Technická komise FAS AČR

TECHNICKÝ DOTAZ

Číslo dotazu	009/2018
Přijato	21. 01. 2018
Odpovězeno	22. 01. 2018

Značka	Sparco
Typ/Model	ADV Jet
Číslo homologace	SA 2005

SA2005
SZ 21827
SHELL

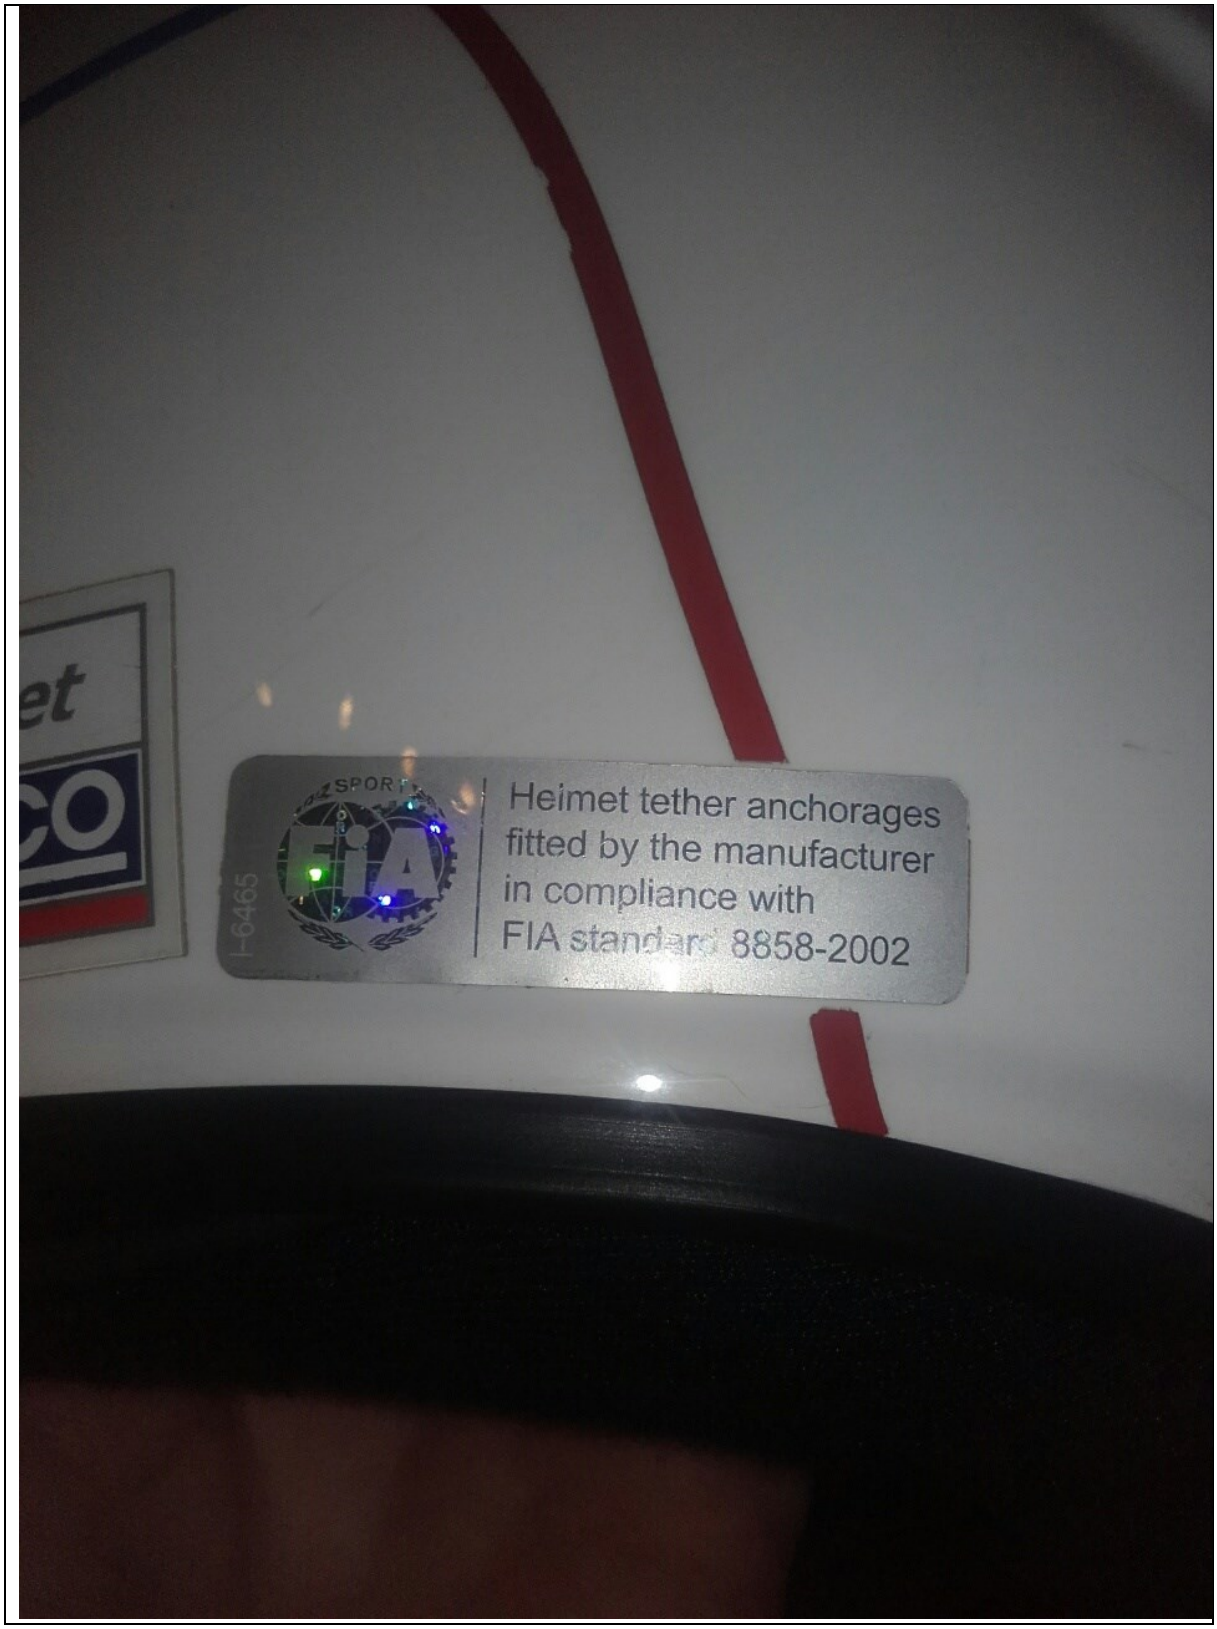
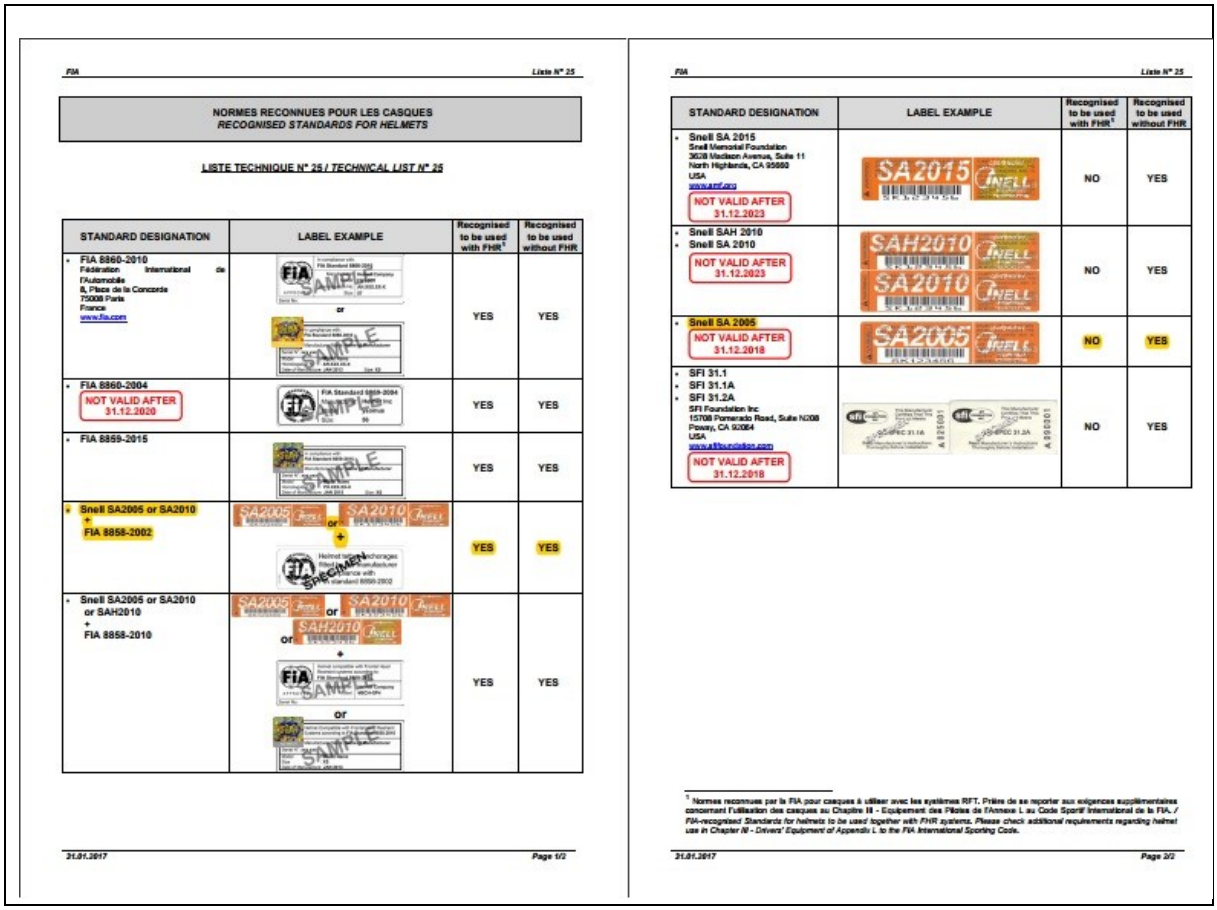
chtěl bych požádat o upřesnění, kdy mi končí homologace výše zmíněné přilby. Dle tech. listu FIA - no. 25 končí homologace normy Snell SA 2005 k 31.12.2018 (strana 2). Ale na první straně výše zmíněného tech. listu je obrázek homologace Snell SA 2005 doplněné FIA štítkem s normou 8858-2002, kde není uvedena doba ukončení platnosti homologace. Zasílám foto štítků své helmy a chtěl bych požádat o upřesnění, zda moje helma bude mít platnost ještě po roce 2018.

homologace přilby SA 2005 dle standardu Snell končí 31.12.2018. Doplňkový štítek, u přileb jiného standardu než FIA, tedy štítek s uvedením standardu FIA 8858-2002 ev. 8858 - 2010, značí kompatibilitu přilby standardu Snell se systémem HANS ev. FHR FIA - nic jiného (podíváte-li se na čísla standardů přileb, tak tam tato čísla najdete pouze u přileb standardu FIA, které jsou přímo kompatibilní s HANS/FHR a pak najdete je jako čísla standardů přímo pro zařízení HANS/FHR). Životnost kompletu přilba - FHR je logicky dána limitním údajem standardu přilby tj. v tomto případě 31.12.2018.
